Progetto Potenziamento Ferroviario Rho-Parabiago

Proposta di modifica dell'intervento NVX5

Documento prodotto dal Comune di Vanzago

Data: 10.6.2025

NVX5 - Dettaglio su via Castelli – PD 2020

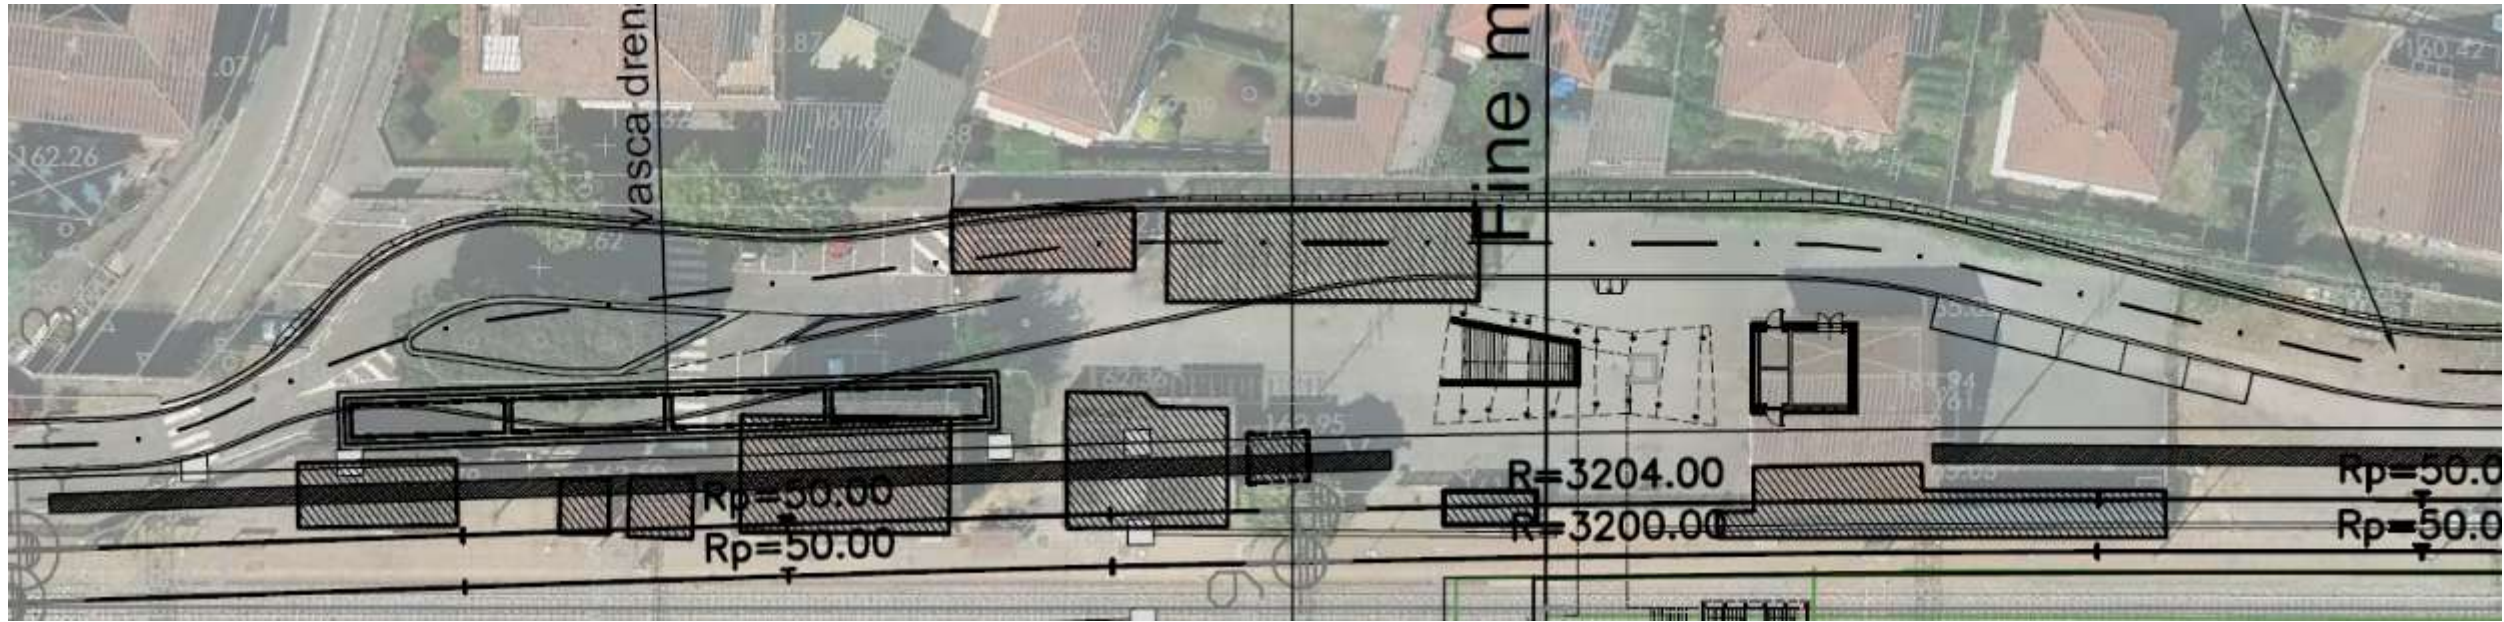
«l'occupazione della nuova barriera fonoassorbente sul lato destro dell'attuale sede di via Castelli, ha comportato lo spostamento della strada.» con conseguente abbattimento degli alberi e impossibilità di mantenere il doppio senso di marcia. Anche il marciapiede lato ferrovia scompare. Non c'è la pista ciclopeditone.

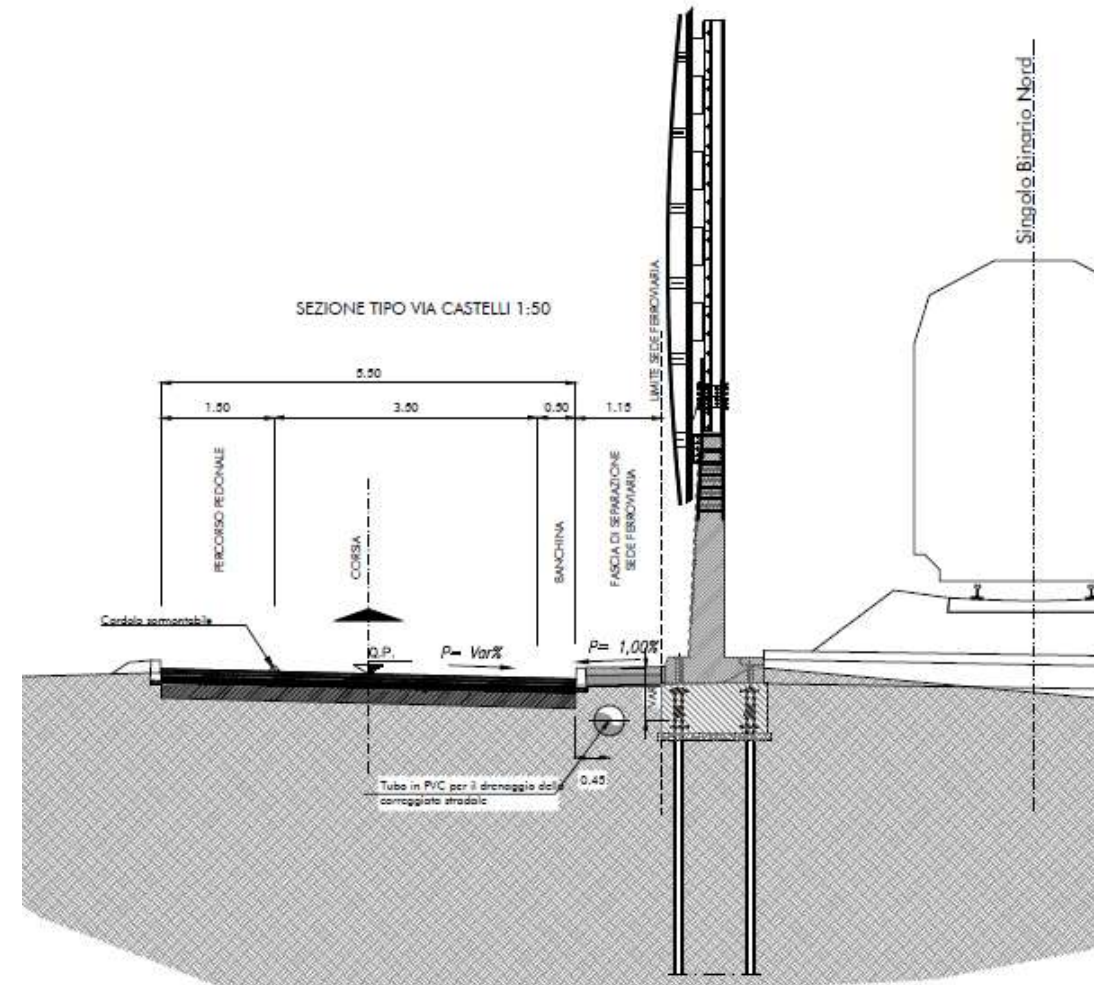
- Sempre in relazione all'intervento NVX5, si aggiunge poi la problematica osservata dal Comune di Vanzago in merito all'accesso dei privati residenti in via Corridoni n°3 che sarà precluso per via del cantiere e poi della posa delle barriere antirumore e che quindi andrà garantito dalla via Umberto I a seguito dell'esproprio della proprietà privata al Foglio 5 mappale 83.
- In aggiunta si ricorda che è opportuno NON abbattere la cd. Torretta in via Corridoni n°3 in quanto struttura molto risalente e collegata al resto del cortile. Vista l'estrema vicinanza della stessa con le barriere antirumore, sarà necessario che Italferr provveda al suo esproprio.
- Si vedano le pagg. 26-28 delle Osservazioni al PD2020 allegate alla DGC n°16/2021

Cronistoria – PD 2023 per gara RFI

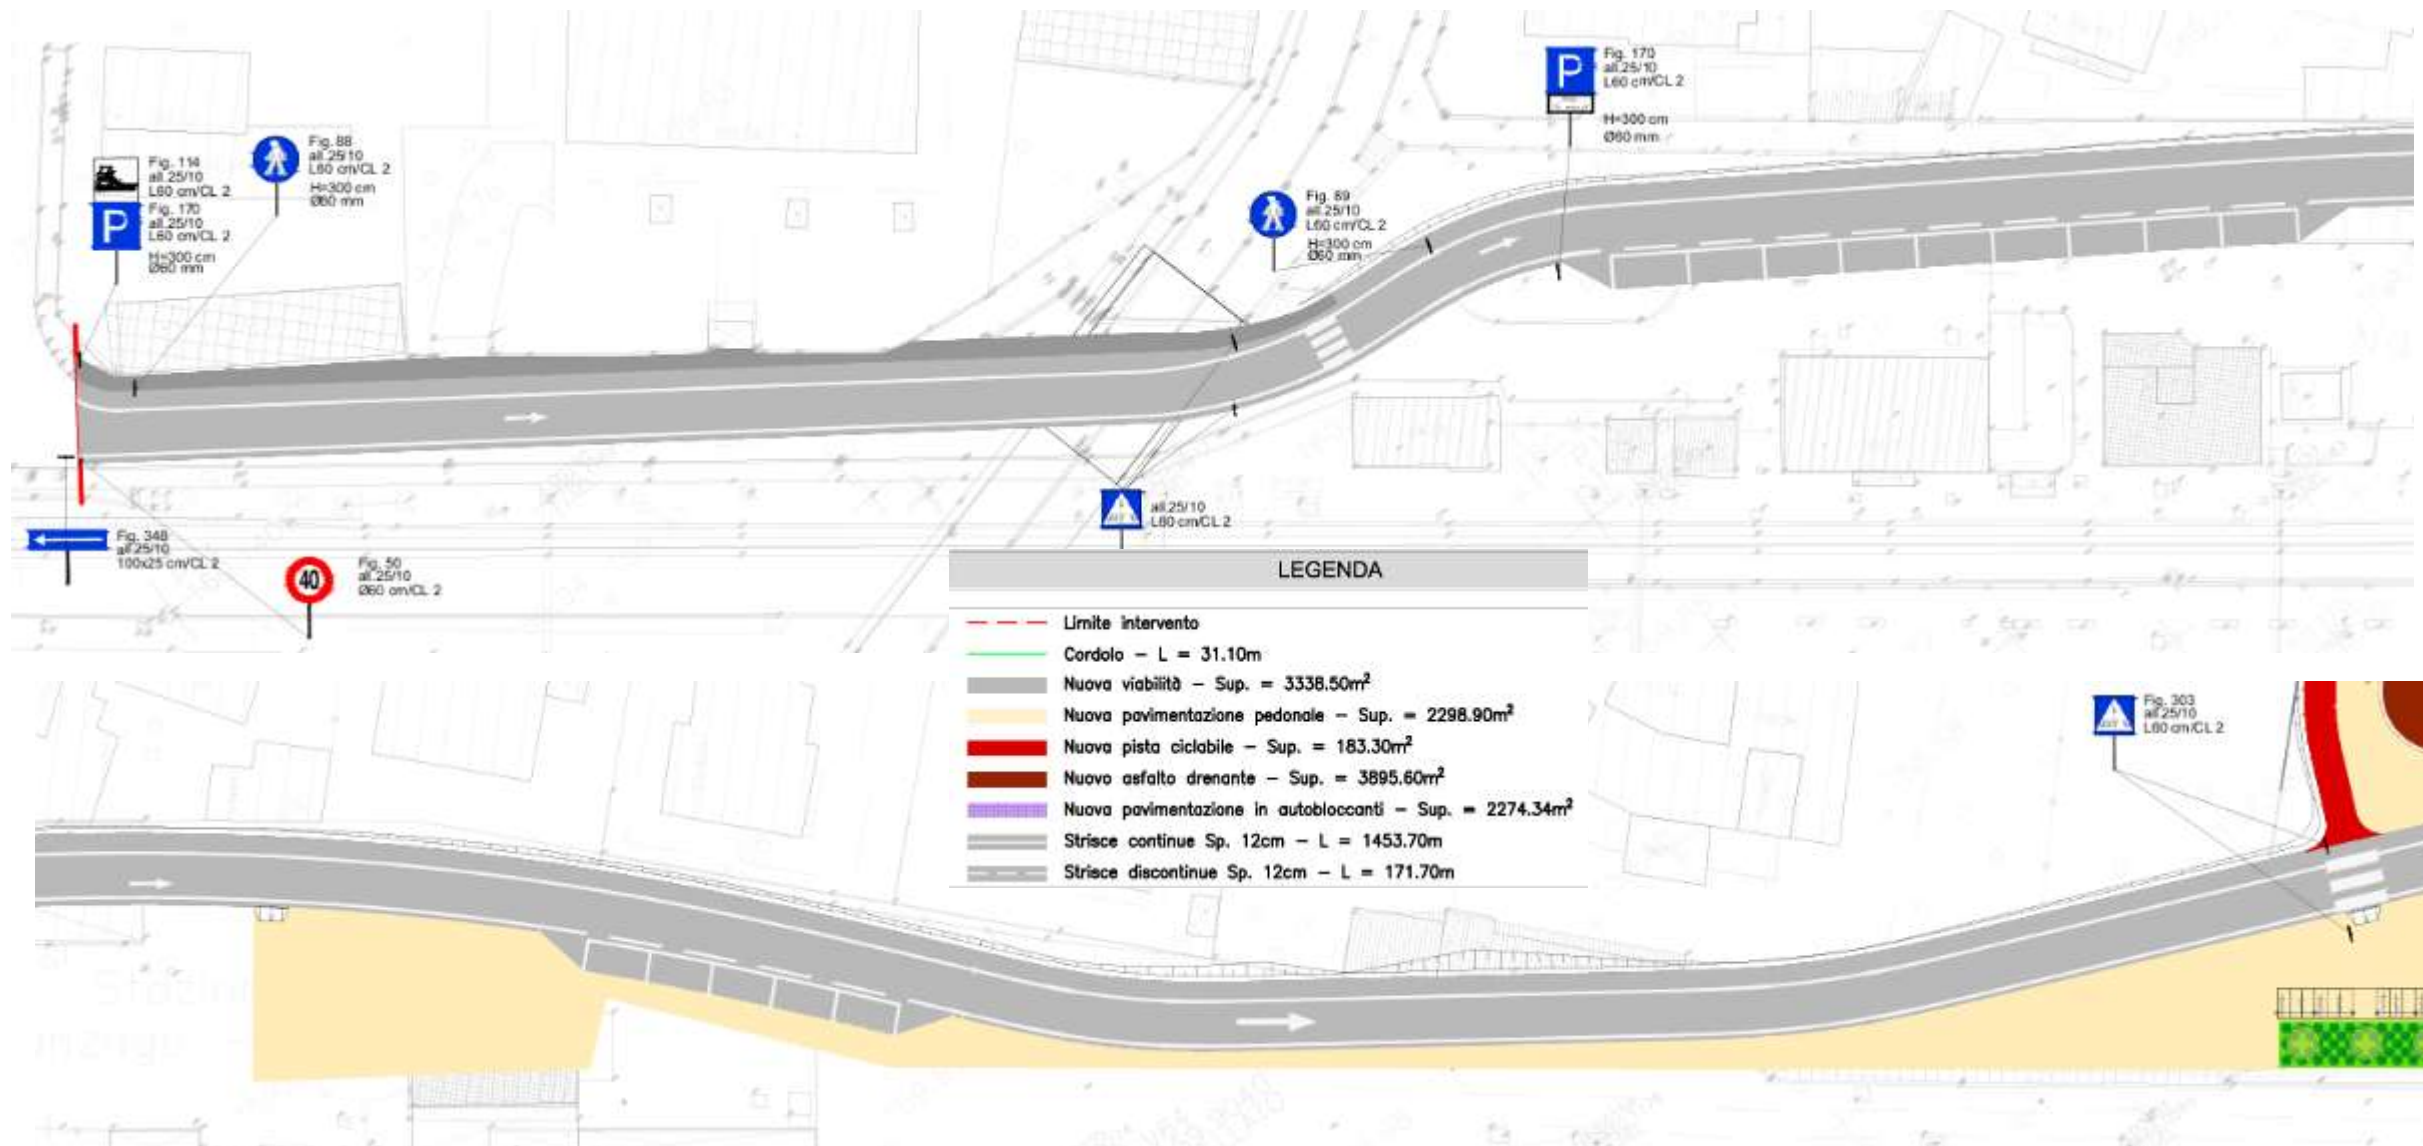
- Nella Relazione Generale si passa da una strada categoria E (carreggiata 3 metri) ad una categoria F (carreggiata 2,75 m). In realtà, il progettista propone una sezione tipo con ampiezza complessiva di 5,5 metri (di cui 3 m di strada) + fascia di separazione dalla ferrovia di 1,15 m
- Non è previsto un marciapiede ma un cordolo di separazione
- Sembra che la strada in Piazza XXV Aprile venga rivista con lo spostamento degli stalli di sosta e la ridefinizione della zona del «kiss&ride»

Cronistoria – PE 2025 – barriere antirumore

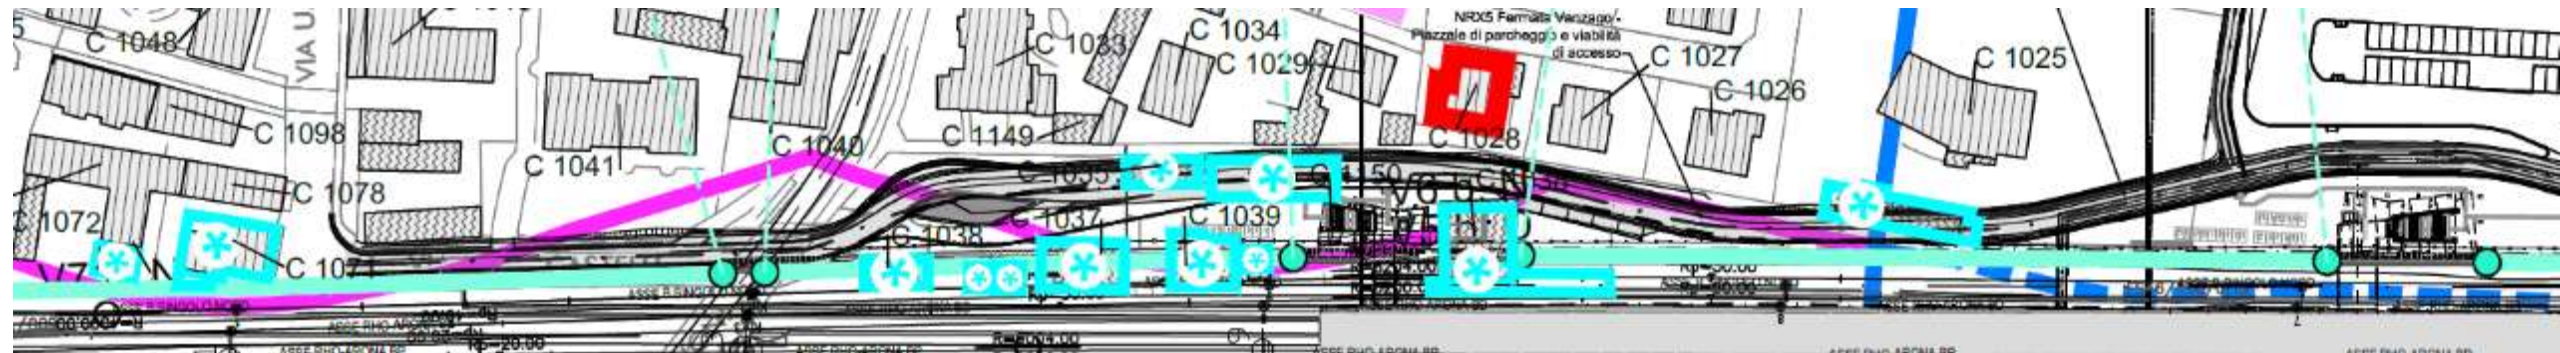
- Barriera BA-C-04 lungo tutta la via Castelli ➔ H 5m – installazione a Muro – trasparente
- Barriera BA-C-03 da sottovia Gattinoni al sottopasso ferrovia ➔ H 6m, L 102 m, PF – trasparente
- Barriera BA-C-02 tra sottopassi ferrovia ➔ H 5m, L 156m, PF – trasparente

In rosso l'area pedonale

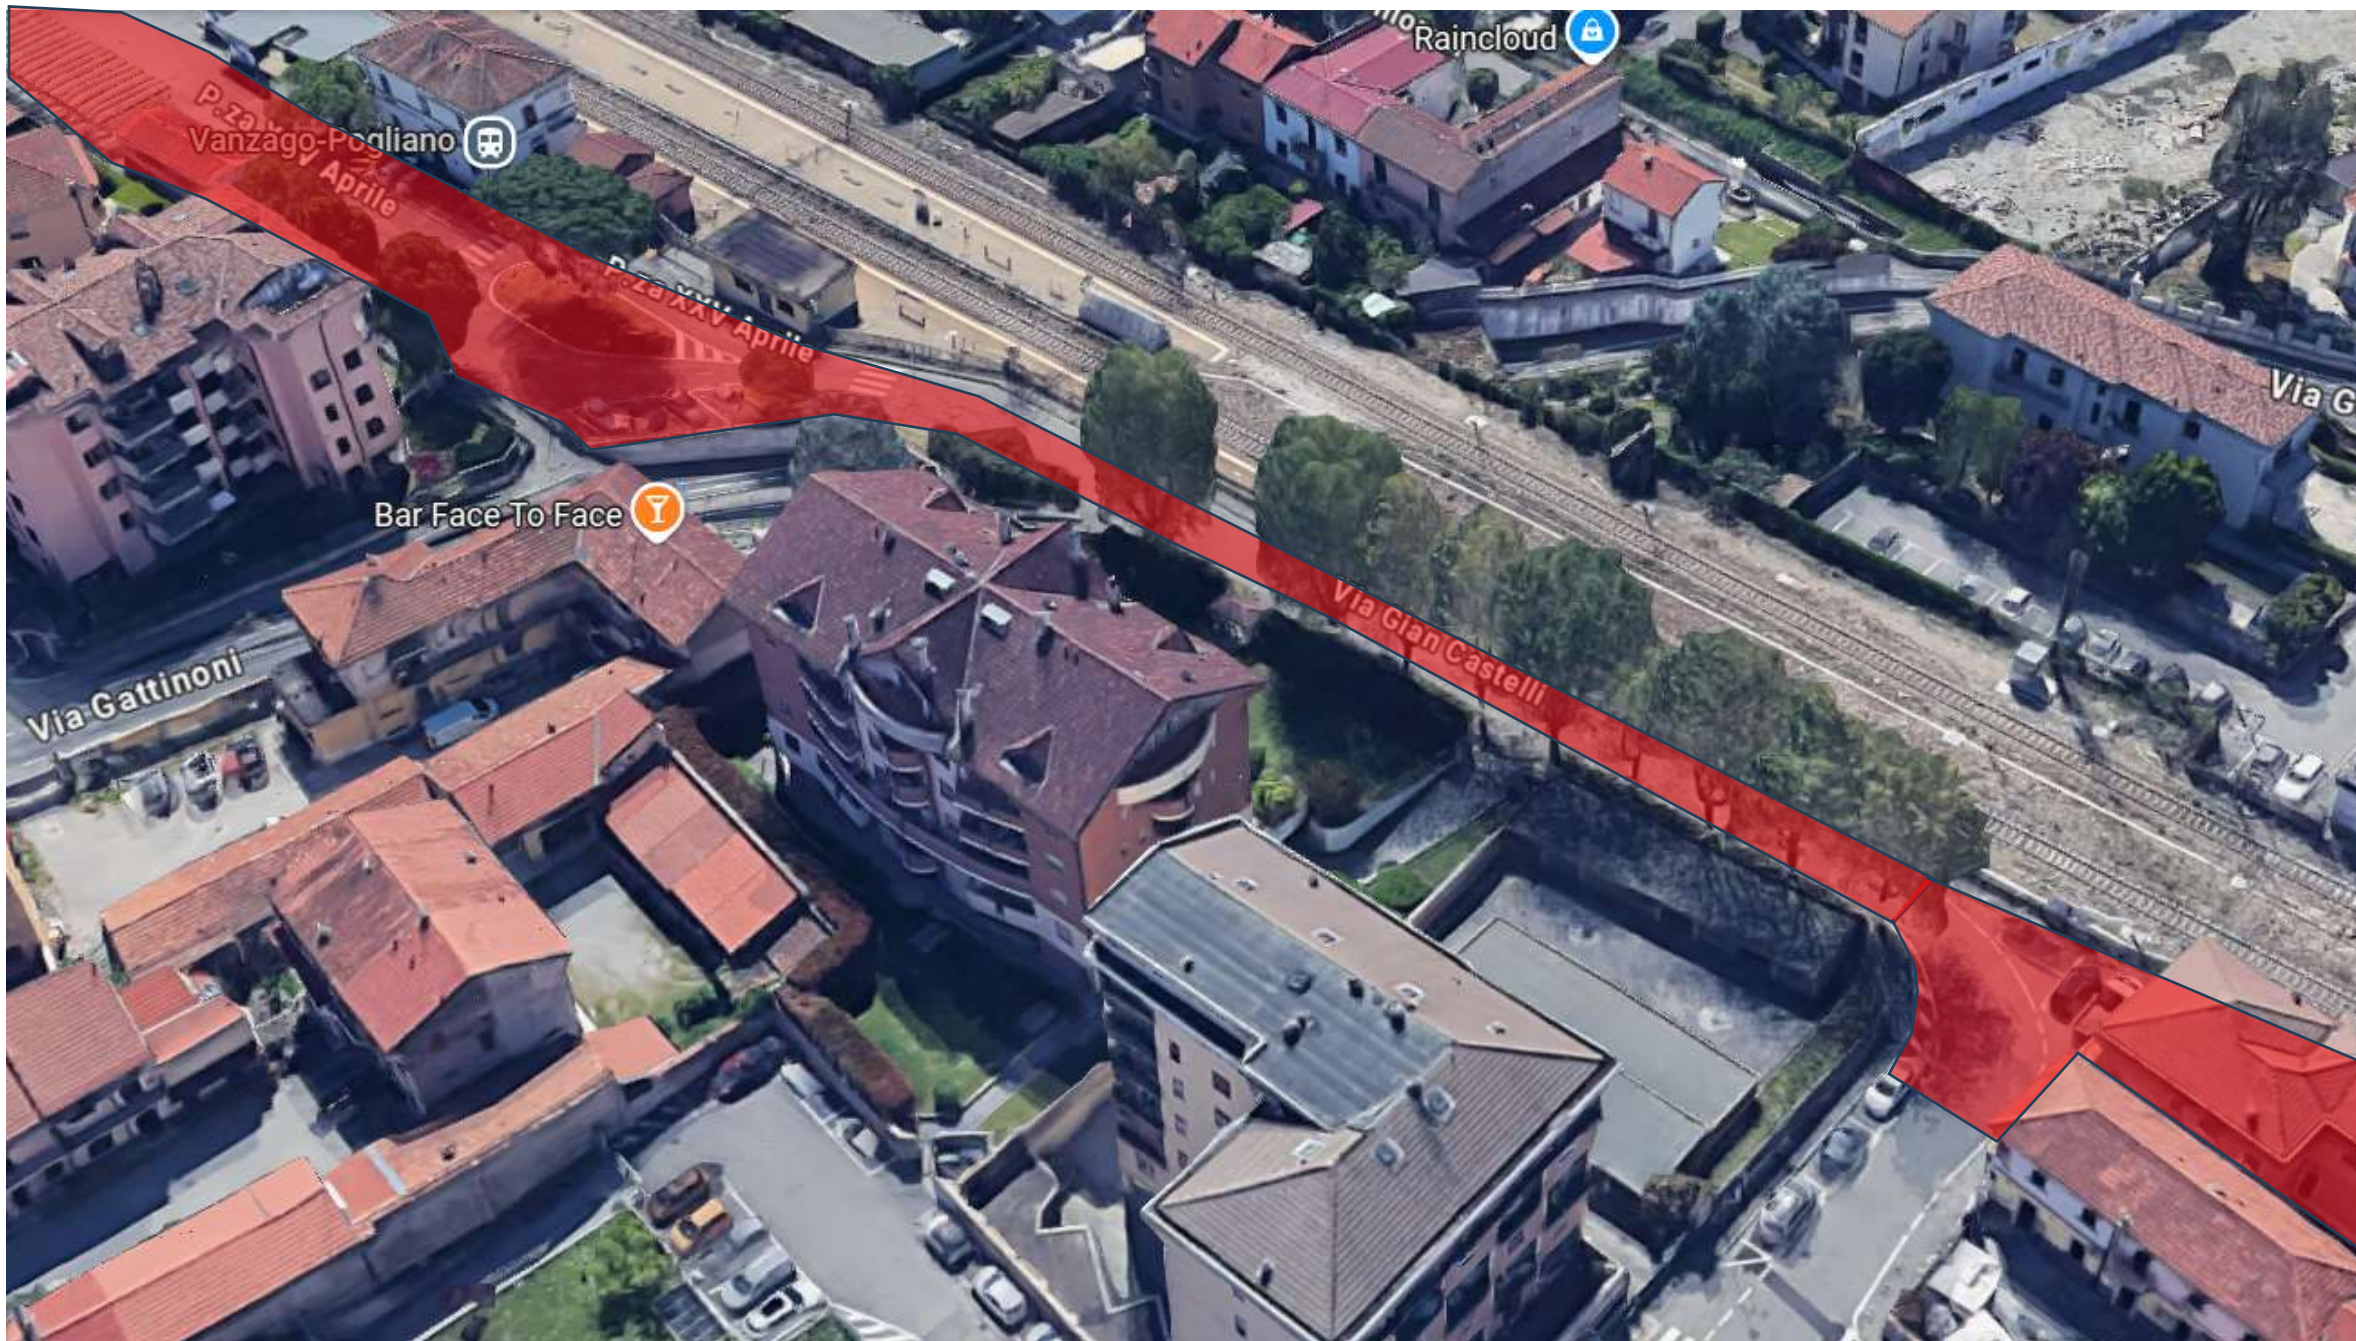
- Invece di prevedere una «*strada di categoria F – strada locale*» come nel PD/PE è opportuno prevedere una «**area pedonale**» ovvero «*zona interdetta alla circolazione dei veicoli, salvo quelli in servizio di emergenza, i velocipedi e i veicoli al servizio di persone con limitate o impedito capacità motorie, nonché eventuali deroghe per i veicoli ad emissioni zero aventi ingombro e velocità tali da poter essere assimilati ai velocipedi*».

- L'area pedonale consente **l'accesso veicolare solo per i residenti** (29 box di Via Castelli n°3) ed eventuali altre categorie speciali da definire.

- Si prevede di creare **un varco all'incrocio via Umberto I/via Castelli** per ingresso e uscita dei veicoli ed **un varco su via Pregnana/via Vittorio Veneto** solo per l'uscita (se possibile).

- Si prevede di creare una **pavimentazione rialzata** rispetto all'attuale per meglio definire l'area stessa con opportuna scelta di materiali e colorazioni per sottolineare percorsi e aree dedicate

- I platani di via Castelli non saranno abbattuti e l'aiuola con camminamento risistemato in base alle nuove quote dell'area pedonale
- Massima sicurezza per l'uscita delle auto del condominio

Fotoinserimenti – via Castelli

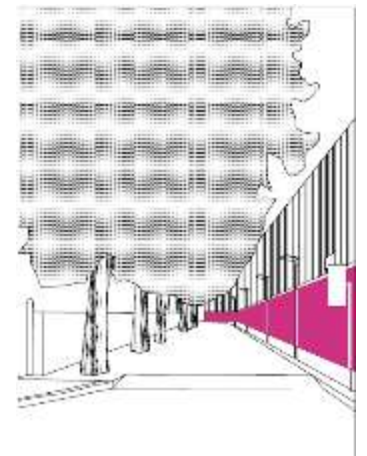
- La barriera BA-C-04 lungo tutta la via Castelli è trasparente di altezza complessiva di 7 metri dal piano ferro, con il muro di 2 metri in cemento.
- Dal sottopasso di via Gattinoni al sottopasso della ferrovia, la barriera BA-C-03 si abbassa a 6m per 102 m.
- Tra i 2 sottopassi della ferrovia, la barriera BA-C-02 si abbassa ancora a 5 metri per una lunghezza di 156m.

- Il muro di 2 metri può essere inerbito come in figura per ridurre l'impatto visivo.

Fotoinserimenti – via Castelli

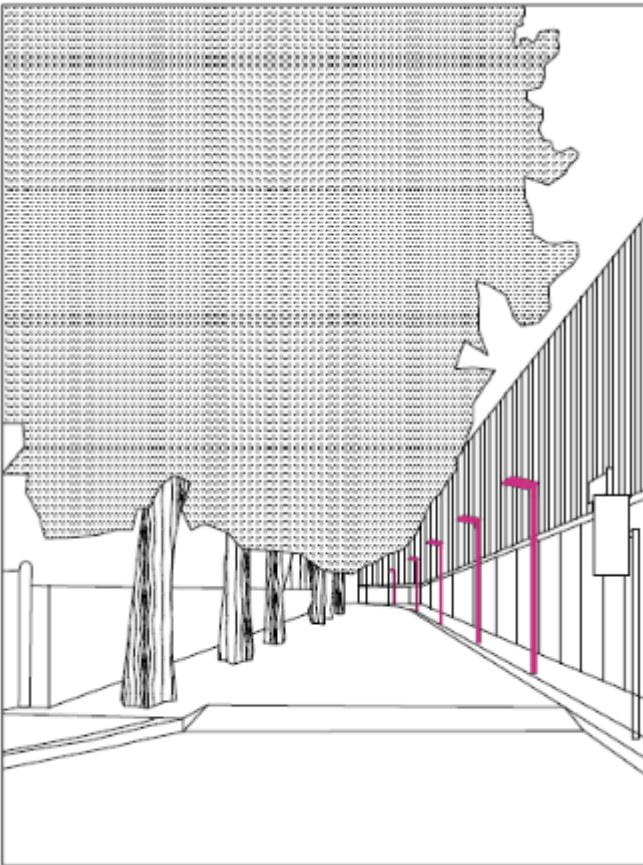
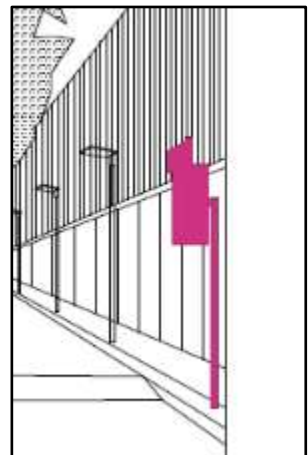
- Si ritiene opportuno prevedere un impianto di illuminazione anche dal lato della ferrovia con pali da arredo urbano per migliorare l'illuminazione dell'area e la gradevolezza complessiva
- I lampioncini attualmente esistenti lato condominio vanno rivisitati con Hera Luce
- Bisogna studiare una illuminazione adeguata in Piazza XXV aprile per sottolineare i percorsi e per gli accessi alla fermata e ai binari
- Il cartello sottolinea l'inizio della «zona pedonale» con divieto d'accesso ECCETTO:
 - RESIDENTI IN VIA CASTELLI
 - VEICOLI AUTORIZZATI A SERVIZIO DI PERSONE INVALIDE
 - POLIZIA, AMBULANZE, VIGILI DEL FUOCO (solo in servizio urgente di emergenza)
 - VEICOLI AUTORIZZATI PER IL SERVIZIO FERROVIARIO
